DODATEK č. 1 K SMLouvĚ O DíLO

Předmětem dodatku č. 1 ke smlouvě o dílo č. 565/ODO/2019 (841/TD/VG/2019/023/VGDX) na veřejnou zakázku „II/210 Napojení Podkrušnohorské výsypky v k.ú. Horní Nivy“ je změna čl. IV odst. 4.1, kde dochází k upřesnění průběhu stavebních prací a k předpokládanému ukončení celé stavby. Dále dochází ke změně odst. V, čl. 5.1.2 této smlouvy, kde dochází ke změnám v ceně za provedení Díla dle zpracovaných ZBV, které jsou přílohou (1 až 3) tohoto dodatku. Dodatek je uzavřen v souladu s § 222 odst. (4) zákona č. 134/2016 Sb., o zadávání veřejných zakázek, ve zněních pozdějších předpisů, kde se jedná o nepodstatnou změnu závazku z původní smlouvy o dílo.

Rekapitulace změn během výstavby

Název projektu: 841-VGFX - II/210 Napojení Podkrušnohorské výsypky

SITUACE - SANACE PODLOŽÍ NÁSYPU

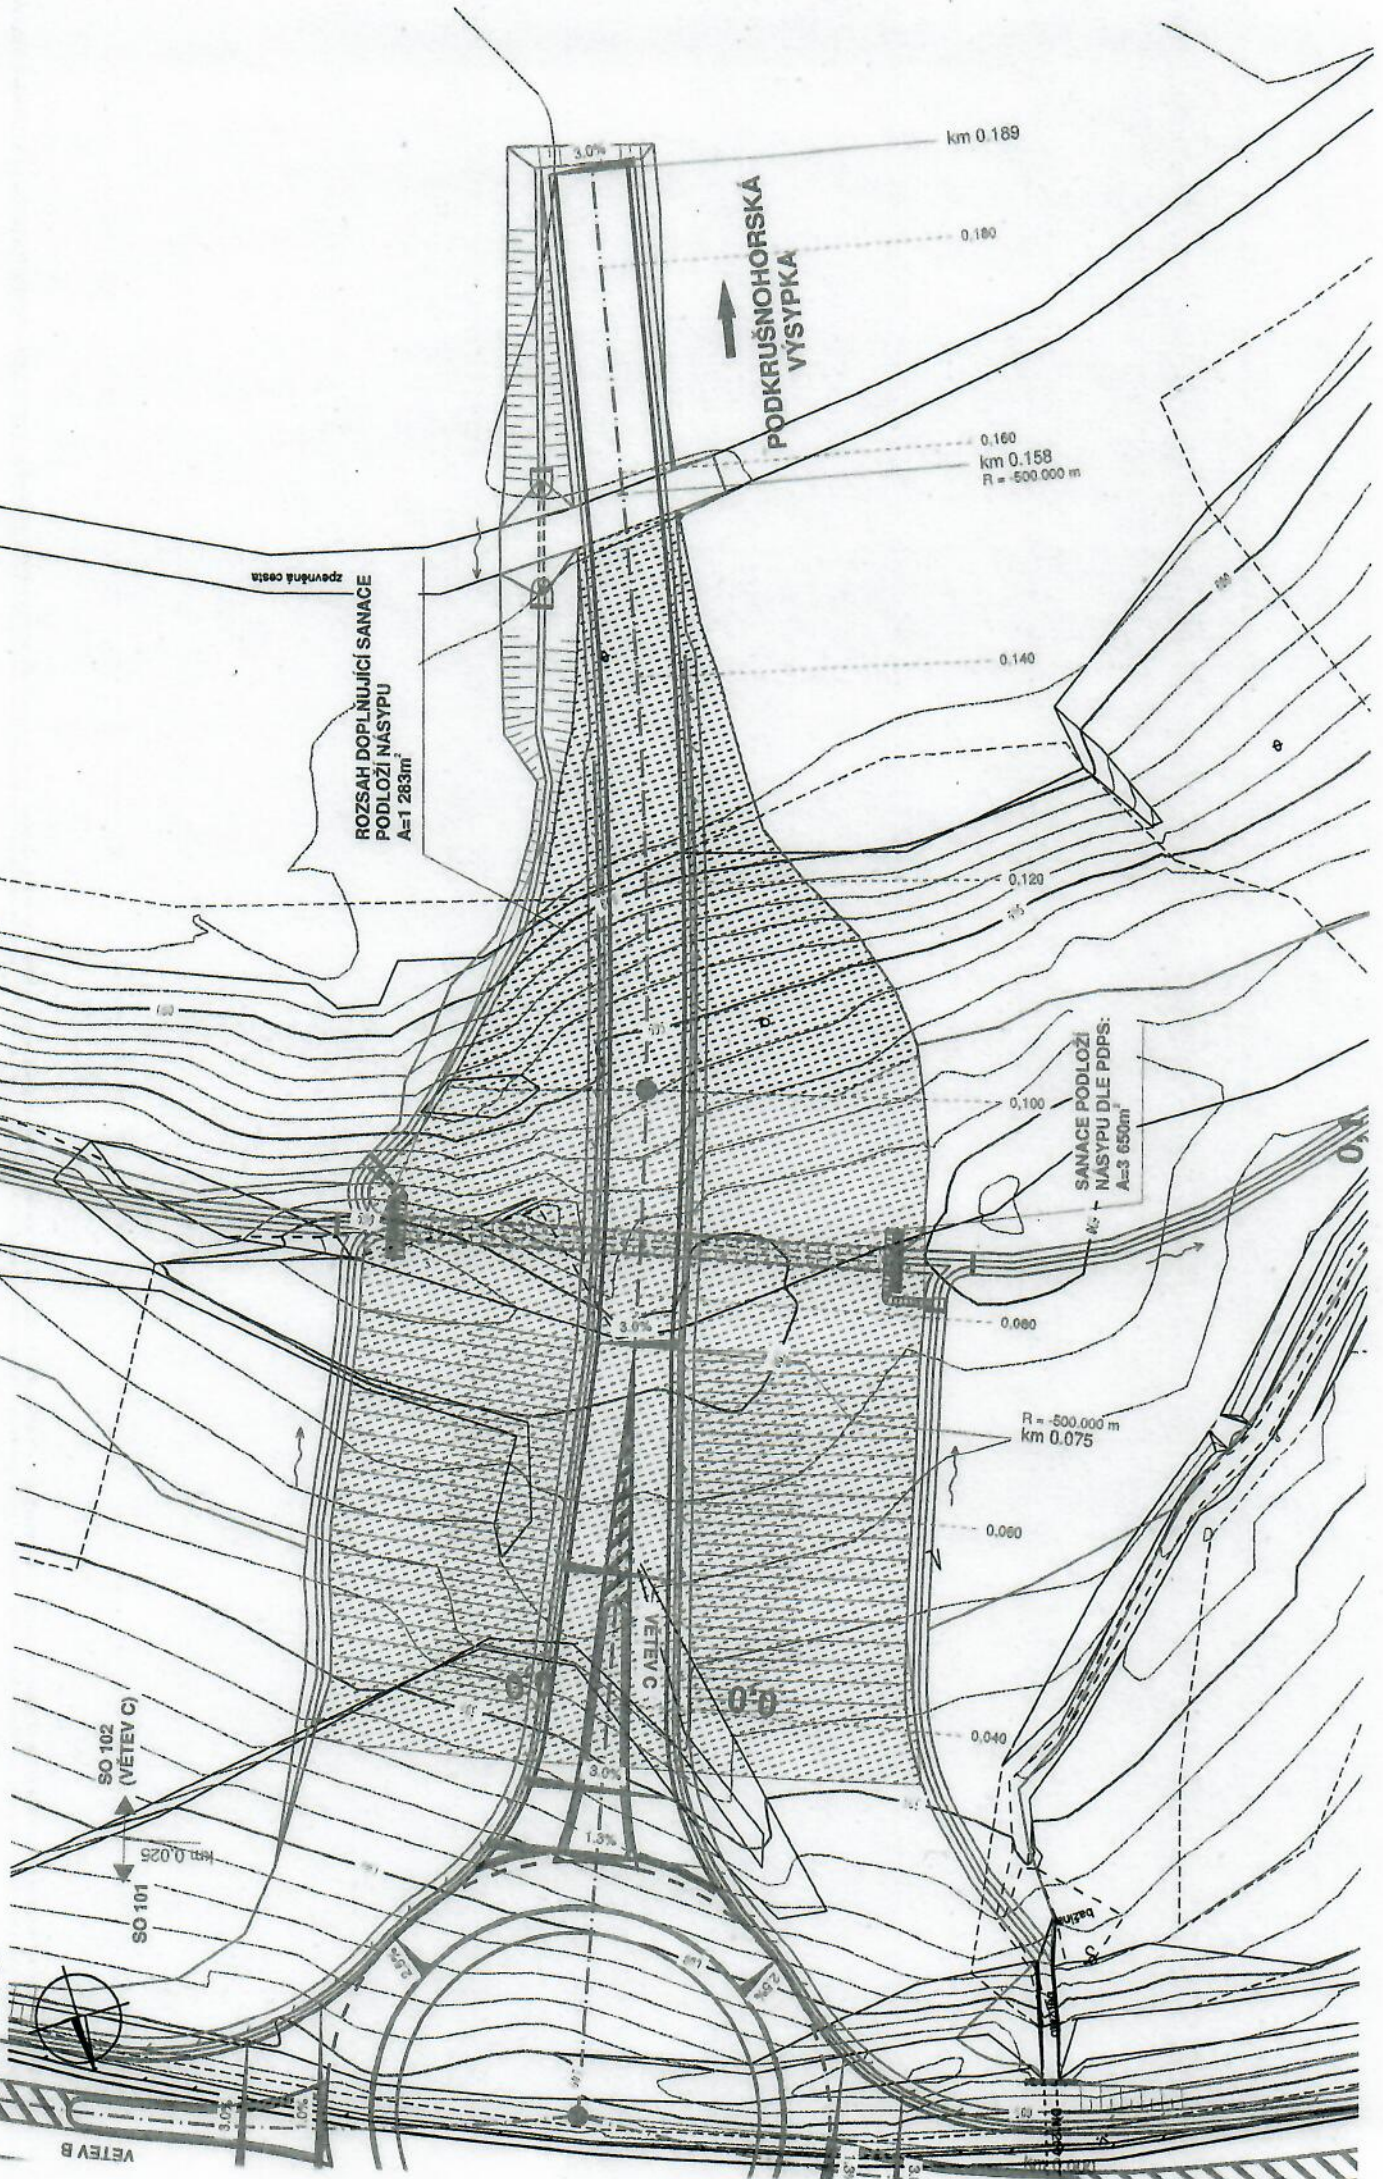
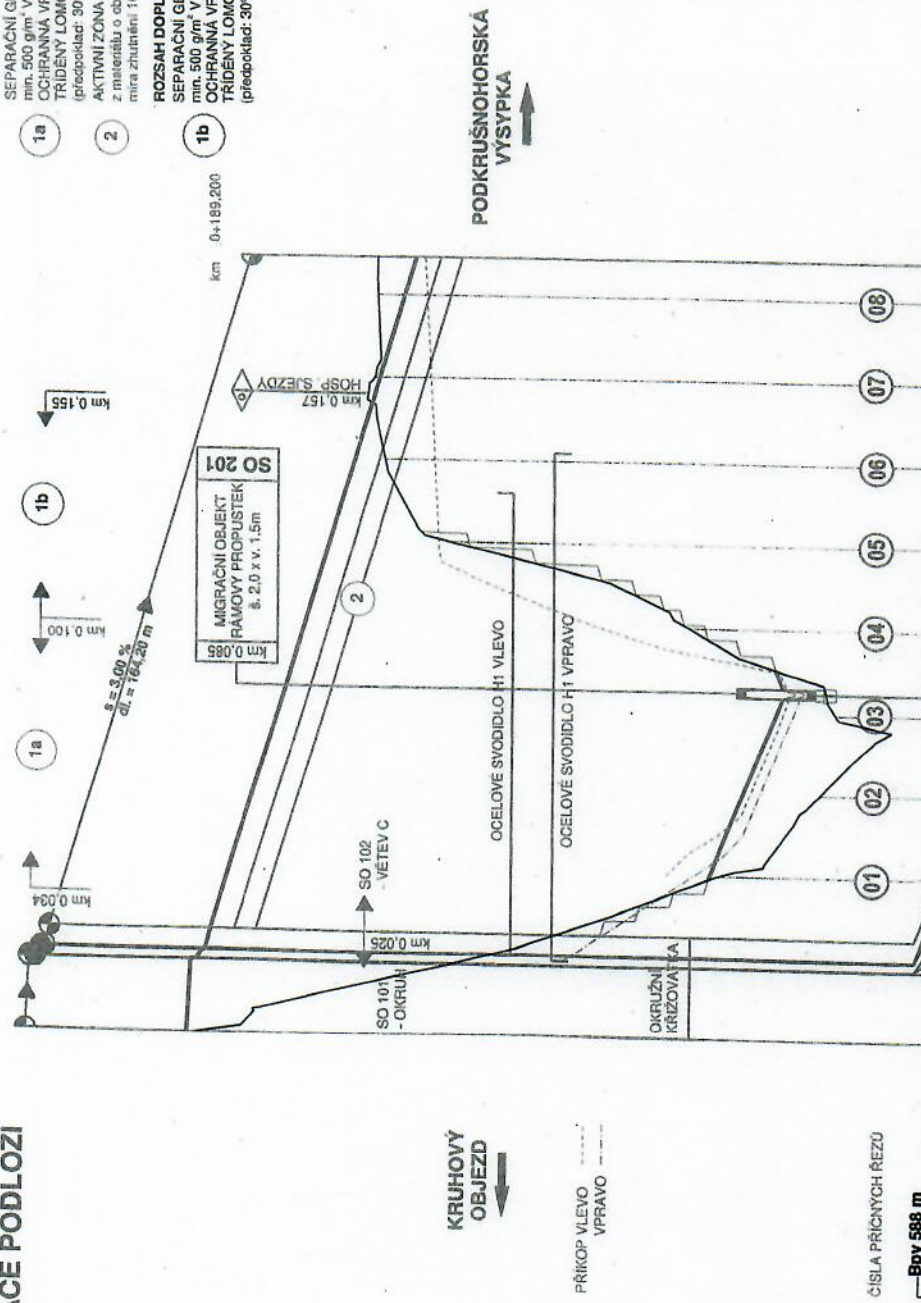
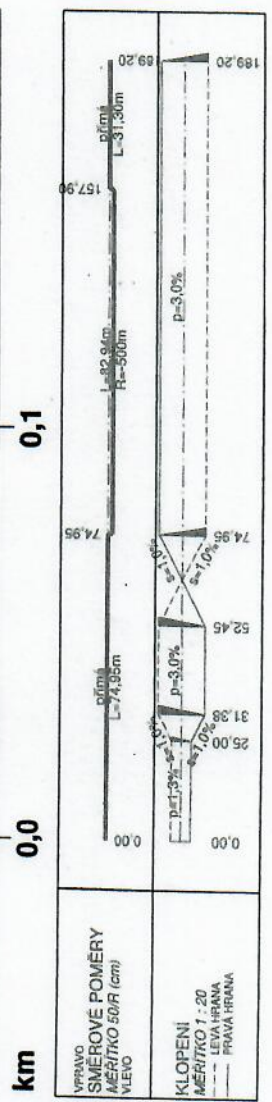
Projektová dokumentace pro provádění stavby předpokládá zřízení sanačních vrstev především pod tělesem komunikace s vysokým násypem. Napojení násypu na stávající svah u II/210 a svah výsypky je navrženo pouze zazubněním bez zřízení sanace podloží. Dle zjištěného aktuálního stavu na stavbě, je nutné provedení sanačních vrstev ve svahu výsypky. Tato skutečnost je potvrzena geotechnikem stavby (Posouzení podloží násypu ze dne 2.12.2019 - viz. příloha). Vlivem výše uvedených skutečností dochází k navýšení výměry sanací lomovým kamenem proti původnímu zadání. Generální projektant v rámci autorského dozoru upřesnil plochy (výměry) nově doplněných sanací. Sanace podloží v etážích zazubení násypu do svahu výsypky bude provedena totožným způsobem jako v části vysokého násypu (1,0 polštář + 0,3m zatlačení do podloží).

- SANACE PODLOŽÍ DLE PDPPS:**
SEPARAČNÍ GEOTEXILIE S FILTRACNÍ FUNKCÍ
min. 500 g/m² V SOULADU S TP97
OCHRANNÁ VRSTVA SP (0/32 G_s) tř.B tl. 0,20 m
TRIDENÝ LOMOVÝ KAMEN frakce 0/250 tl. min. 1,30m
(předpoklad: 30% bude zalitáeno)
- 2**
AKTIVNÍ ZONA tl. 0,50m v souladu s ČSN 73 6133, ČSN 72 1006
z materiálů o obj. hmotnost min. 1600kg/m³, Edel.1:2,3
míra ztuhnutí 100% PS, min. 15% CBR pro podloží PII
- 1b**
ROZSAH DOPLNŮJÍCÍ SANACE PODLOŽÍ NASYPY
SEPARAČNÍ GEOTEXILIE S FILTRACNÍ FUNKCÍ
min. 500 g/m² V SOULADU S TP97
OCHRANNÁ VRSTVA SP (0/32 G_s) tř.B tl. 0,20 m
TRIDENÝ LOMOVÝ KAMEN frakce 0/250 tl. min. 1,30m
(předpoklad: 30% bude zalitáeno)

U SO 102 nebylo uvažováno provedením sanace při zazubení do stávajícího svahu , avšak dle vizuální kontroly se materiál jevil jako neúnosný a dle kontroly geotechnika byla navržena sanace i v tomto místě. Veškeré podklady předložené Zhotovitelem jsou dostatečné a s předloženým **ZBV 6 souhlasím.**

Vzhledem k výše uvedenému se jedná, dle názoru AD, o nepředvídatelné skutečnosti. Nárokové vícepráce jsou doloženy grafickým zákresem Zhotovitele a současně odsouhlaseny TDI, proti předloženému ZBV č.6 nemá AD námitek.
